Mémoire en réponse à l'avis délibéré de la Mission Régionale d'Autorité Environnementale

N° MRAe 2026-18332 et N° MRAe 2026-21822

Projet de Restructuration et extension de la Maison de la Nature et de l'Estuaire sur la commune de Sallenelles

Maître d'ouvrage : DÉPARTEMENT DU CALVADOS

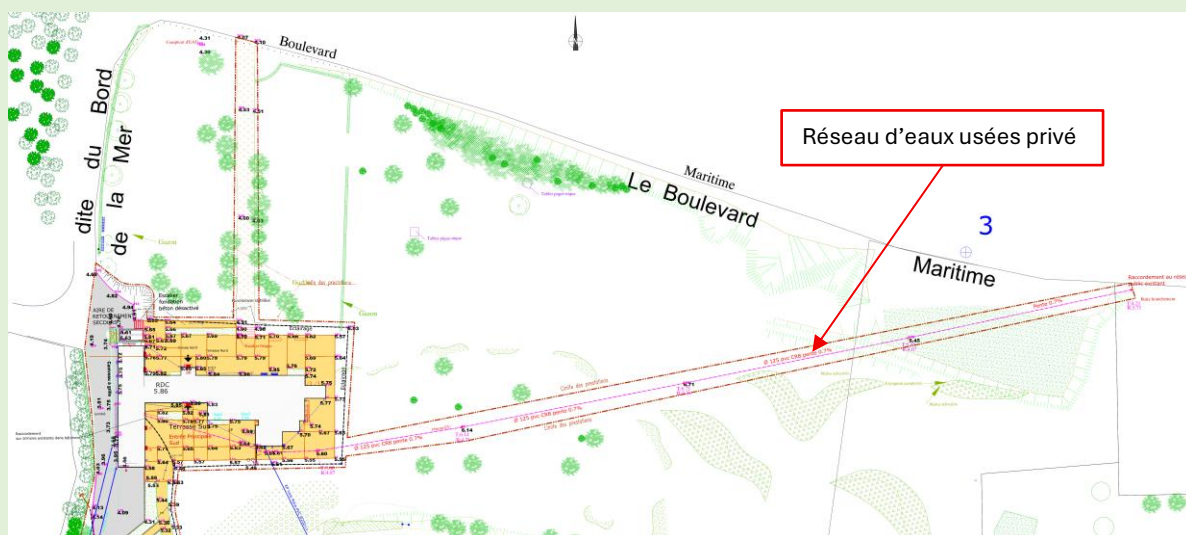
Recommandation N°11 : « L'autorité environnementale recommande de compléter l'étude d'impact par les données de production d'eaux usées actuelles et à venir de la « Maison de la Nature et de l'Estuaire », et de justifier de la capacité du réseau d'assainissement à accueillir et à traiter ces effluents. »

Le maître d'ouvrage a produit l'ensemble de ces éléments dans les pièces techniques du permis de construire.

Les effluents collectés seront raccordés sur le réseau d'assainissement existant.

Le réseau eaux usées est constitué de :

- Canalisation PVC SN 16 diamètre 125 mm
- Boîte de branchement en polypropylène diamètre 315 mm, entrée / sortie 100 /125 mm, couverture en fonte remplissable
- Regard PEHD diamètre 600 mm avec tampon fonte remplissable

Le réseau existant est raccordé sur le réseau d'assainissement collectif de la Commune de Sallenelles via une canalisation privée située à l'Est.

D'après ces calculs, le réseau de collecte gravitaire qui a été préconisé par le bureau d'études est un réseau d'un diamètre minimum de 100 mm.

Sur la base de ces dernières estimations et des calculs de débits détaillés précédemment, le réseau d'eaux usées existant d'un diamètre de Ø125 mm est donc suffisant pour reprendre les effluents générés par le projet futur.
